Ministero della Transizione Ecologica

Parere n. 2 del 04 aprile 2022

Progetto:	<p style="text-align: center;">PARERE TECNICO</p> <p>Progetto di un parco eolico off-shore di tipo galleggiante e delle relative opere di connessione composto da 98 aereogeneratori di potenza nominale ciascuno di 12 MW e per una potenza totale di 1176 MW. da realizzarsi ad una distanza minima di 9 km dalla costa nord orientale della Regione Puglia tra la città di Brindisi (BR) e di San Cataldo (LE). Il punto di approdo del cavidotto è previsto in prossimità nella centrale elettrica di Cerano (BR).</p> <p>Procedimento ai sensi dell'art.21, comma 2 del D.Lgs. 152/2006 e ss.mm.ii.</p> <p style="text-align: center;">(Scoping) ID 7482</p>
Proponente:	Kailia Energia S.r.l.

ID 7482 Progetto di un parco eolico off-shore di tipo galleggiante e delle relative opere di connessione composto da 98 aereogeneratori di potenza nominale ciascuno di 12 MW e per una potenza totale di 1176 MW. da realizzarsi ad una distanza minima di 9 km dalla costa nord orientale della Regione Puglia tra la città di Brindisi (BR) e di San Cataldo (LE). Il punto di approdo del caviodotto è previsto in prossimità nella centrale elettrica

Figura 3-3: Valutazione del livello di Visibilità Teorica dell'impianto eolico offshore

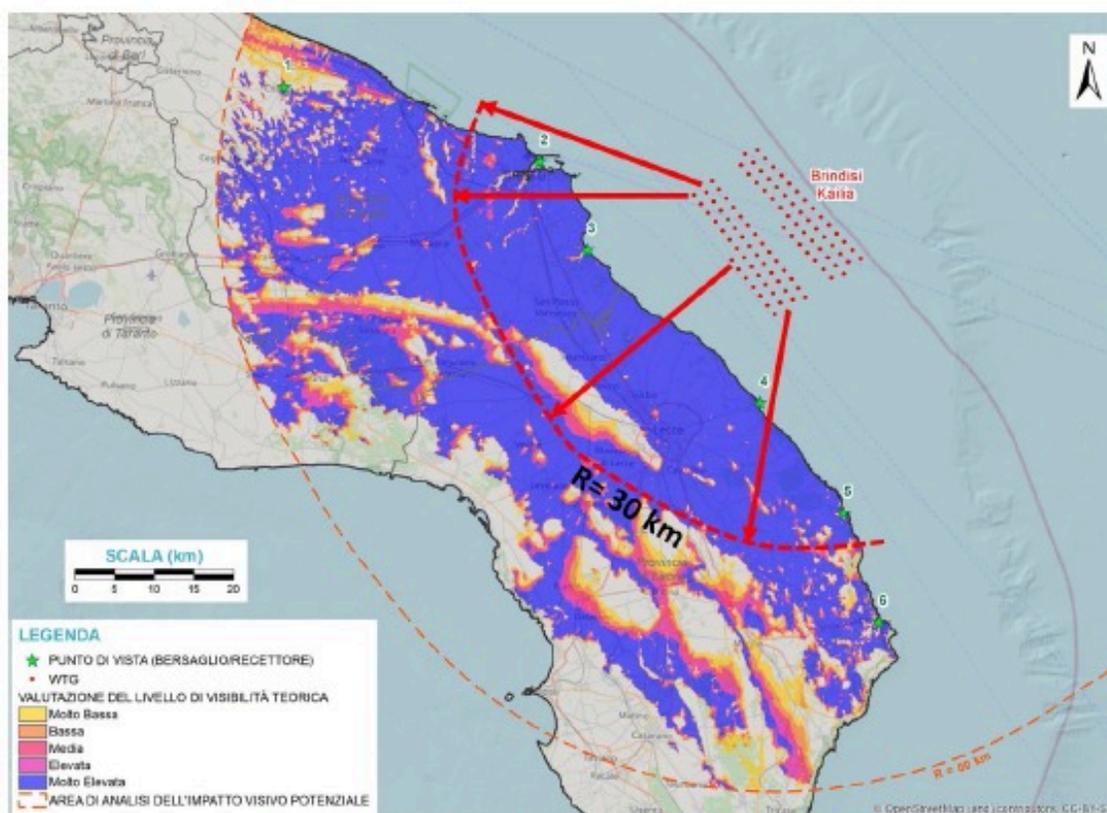
- il proponente ha sviluppato l'elaborato "Relazione tecnica valutazione impatto visivo" in cui fornisce una prima valutazione, dell'impatto visivo dovuto all'installazione del parco eolico. In figura è riportata la mappa di visibilità del parco, le pale possono essere scorte fino ad una distanza massima teorica di 60 km.

- dallo studio proposto, nelle conclusioni dello stesso, si evidenzia che: “ *seppur a notevole distanza dalla linea di costa, risultano visibili da molti punti di osservazione individuati all’interno dell’area di studio. All’interno dell’area sono presenti sia aree attualmente caratterizzate dalla presenza di opere industriali e portuali, in particolare nei pressi di Brindisi e nell’area immediatamente a sud della città, sia aree naturali, sia località di interesse turistico, paesaggistico e storico-culturale. Tuttavia, in base alle analisi effettuate, ed in considerazione a fattori naturali quali ad esempio la distanza dalla costa e la curvatura terrestre, l’altezza percepita sarà molto bassa e bassa già a partire da 7500 m dal confine più prossimo del parco (quindi lungo il lato verso la costa) in quanto l’altezza percepita sarà da 1/20 a 1/80 dell’altezza massima della struttura (inferiore a 12 m). A 6 km dal parco eolico l’altezza percepita è pari a circa 15 m (1/20 dell’altezza massima di circa 300 m comprese le pale), indicativamente non più elevato di un traghetto di medie dimensioni. In base ai risultati dell’analisi di intervisibilità seppur teoricamente*

visibili anche a grandi distanze gli aerogeneratori saranno scarsamente percepibili in considerazione dell'esigua altezza percepita, degli effetti di riduzione della visibilità legata agli eventi meteo e alla presenza di ostacoli e barriere antropiche e naturali che non sono computate nel modello (alberi ed edifici)."
